SOUBOR VYSVĚTLENÍ ZADÁVACÍ DOKUMENTACE Č. 6

**Přístavba a modernizace
Základní školy – Lipůvka**

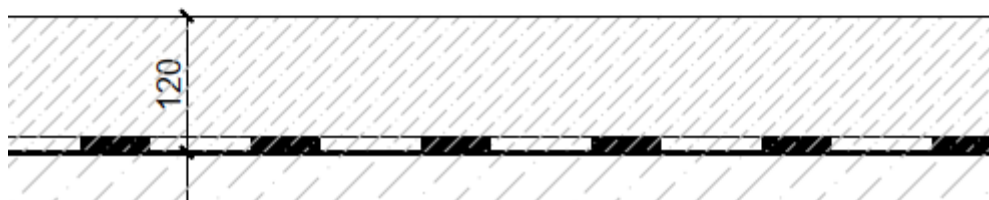
Hliníkové dveře

Dle výkresu Požárně bezpečnostní řešení 1.NP část A jsou hliníkové dveře D18 ve směru úniku a měly by být osazeny panikovým kováním ale výpis prvku vnějších otvorů Příloha č. 2 D4 SO 01

D.1.1.1.5.2 dveře D18 toto kování neobsahují. Uchazeč žádá, o doplnění kování do výpisu vnějších prvků.

Zadavatel uvádí, že vše je uvedeno v PBŘ.

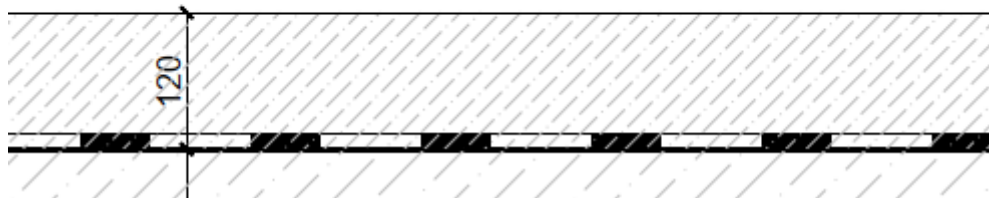
Napojení SO 01 na stávající SO 02

Dle detailu D.1.1.1.4.1_detaily Napojení SO01 na stávající SO02 – soklová část bude provedena tepelná izolace XPS tl. 200mm ale v soupisu prací je tepelná izolace XPS tl. 140mm. Uchazeč žádá o upřesnění platné tepelné izolace, popř. opravu soupisu prací.

Zadavatel jako přílohu č. 1 tohoto souboru vysvětlení ZD č. 6 poskytuje účastníkům aktualizovaný dokument Soupis stavebních prací, dodávek a služeb s výkazem výměr, kde upravit předmětné položky. Účastníci použijí tento dokument při zpracování svých nabídek.
